パブリックコメントに寄せられた
全てのご意見

国土交通省 九州地方整備局

城原川ダム事業の検証に係る検討に関する意見募集について
～治水対策案について～

【図表 4】

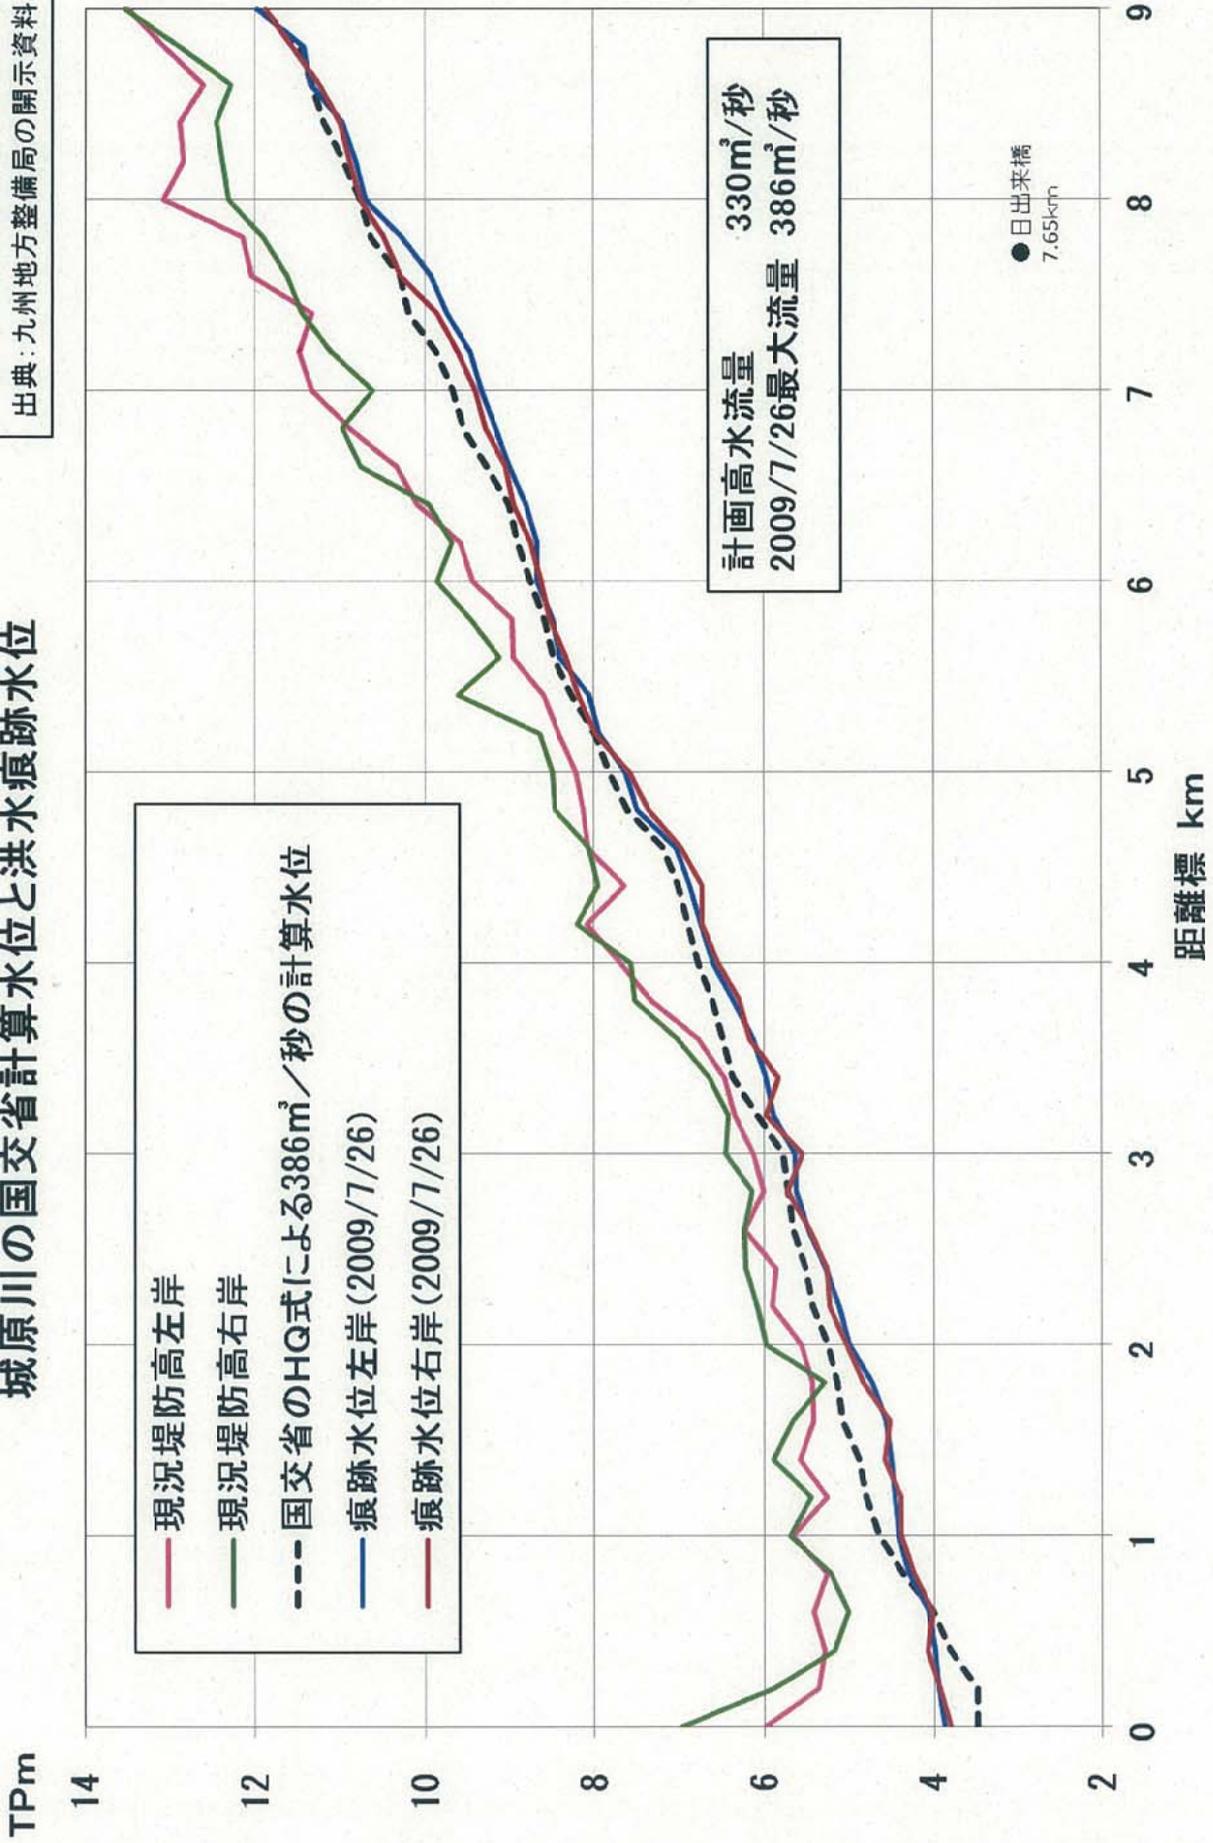
【図表 4】は、城原川の左右兩岸について、過去 51 年間で最大の洪水である 2009 年 7 月洪水の痕跡水位（水位がどこまで上昇したかを国交省が調査した結果）と、国交省の水位流量関係式で同洪水の最大流量 386 m³/秒が流下した時の水位を計算した結果を比較したものである。

この図を見ると、国交省の水位流量関係式による計算水位は痕跡水位を上回っているところが多く、国交省の計算式は流下能力を過小評価するものであることが分かる。

【図表5】

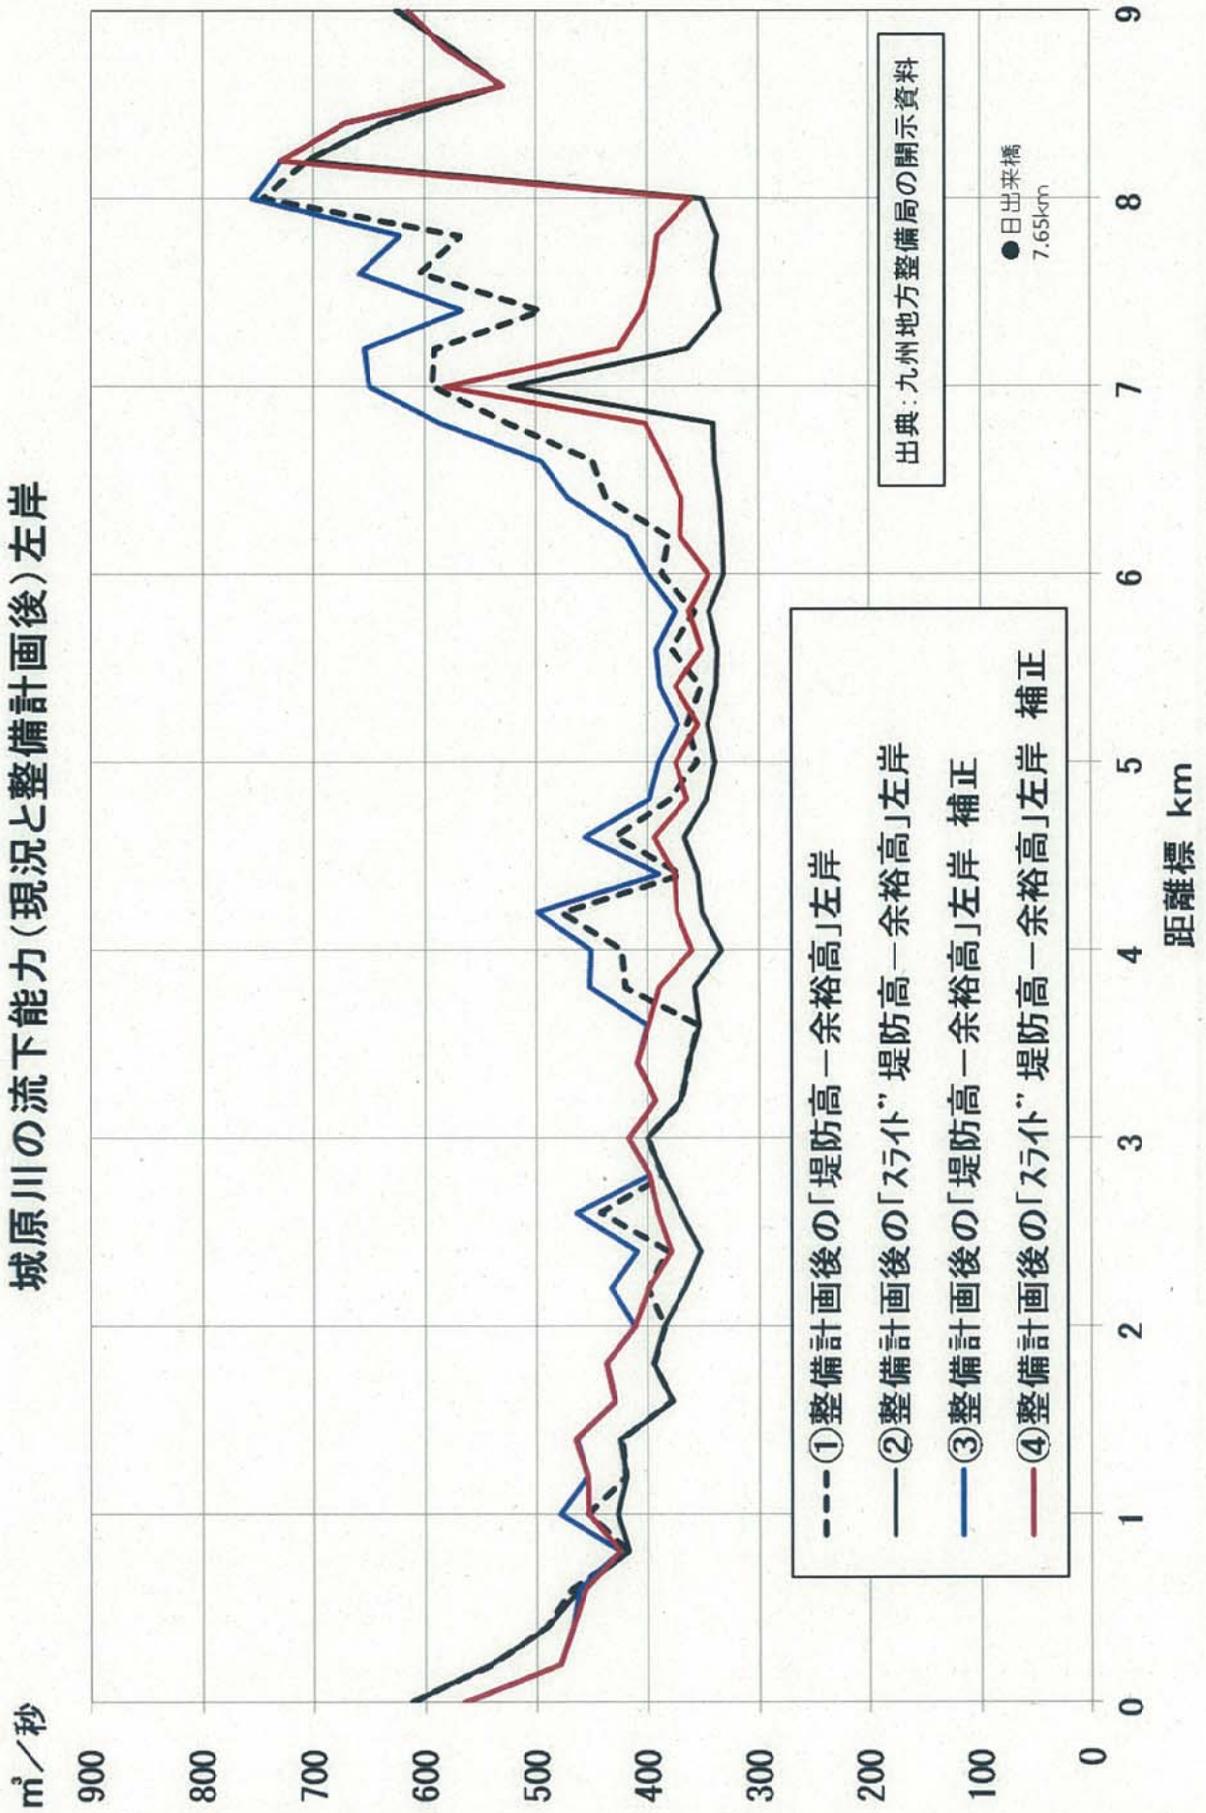
【図表 5、6】は、国交省による城原川の流下能力の計算結果である。【図表 5】が左岸、【図表 6】が右岸の流下能力である。両図の①は「堤防天端高－余裕高」の流下能力である。城原川では堤防の余裕高は 0.8m となっている。河川整備計画による河道整備後では左岸は 350 m³/秒以上の流下能力、右岸は 1.8 km 付近を除けば、380 m³/秒以上の流下能力がある。

国交省は「スライドダウン堤防高－余裕高」で流下能力を計算し、【図表 5、6】の②とおおり、河道整備後の流下能力を 330 m³/秒としている。これが河川整備計画による河道整備後の河道目標流量になっている。

しかし、上述のとおり、国交省の水位流量関係式は流下能力を過小評価するものであるため、その補正を行う必要がある。その補正^[注]を行ったのが、【図表 5、6】の③、④である。

2009 年 7 月洪水の痕跡水位を踏まえて国交省による流下能力を補正すれば、【図表 5、6】の④のとおり、スライドダウン堤防高評価による流下能力は概ね 360 m³/秒以上ある。そ

して、スライドダウン堤防高評価という国交省独特の堤防高の引き下げを行わなければ、ほんの一部の区間を除けば、【図表 5、6】の③のとおり、400 m³/秒近い流下能力がある。

【図表7】スライドダウン堤防高の評価

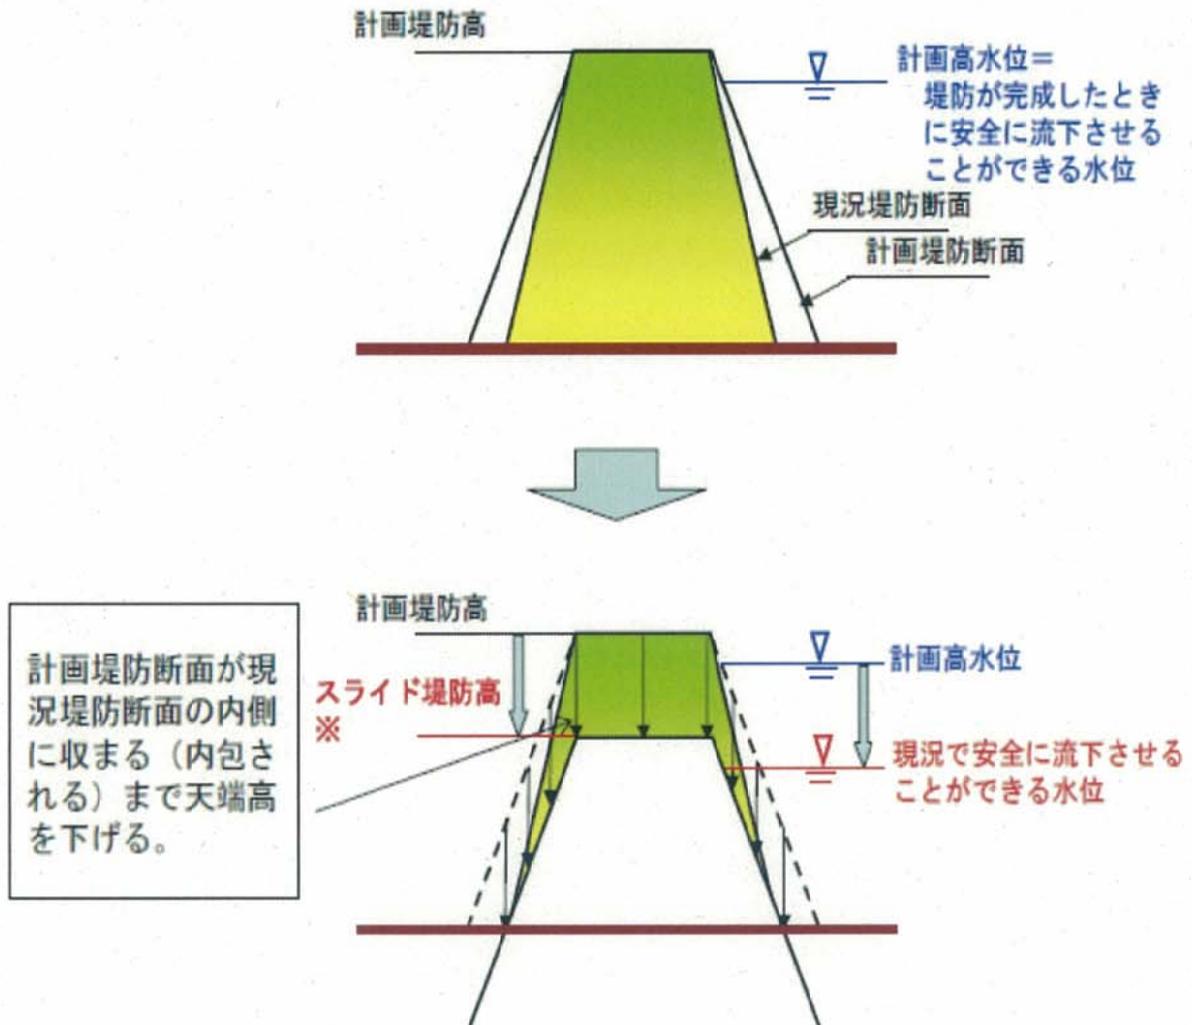
国交省はスライドダウン堤防高という考え方をもち出して、この流下能力を小さく評価する。スライドダウン堤防高とは、現況堤防の幅が計画堤防の幅に達していない場合に現況堤防の能力を小さく評価する方法で、国交省独特のやり方で評価を行うものである（【図表 7】）。
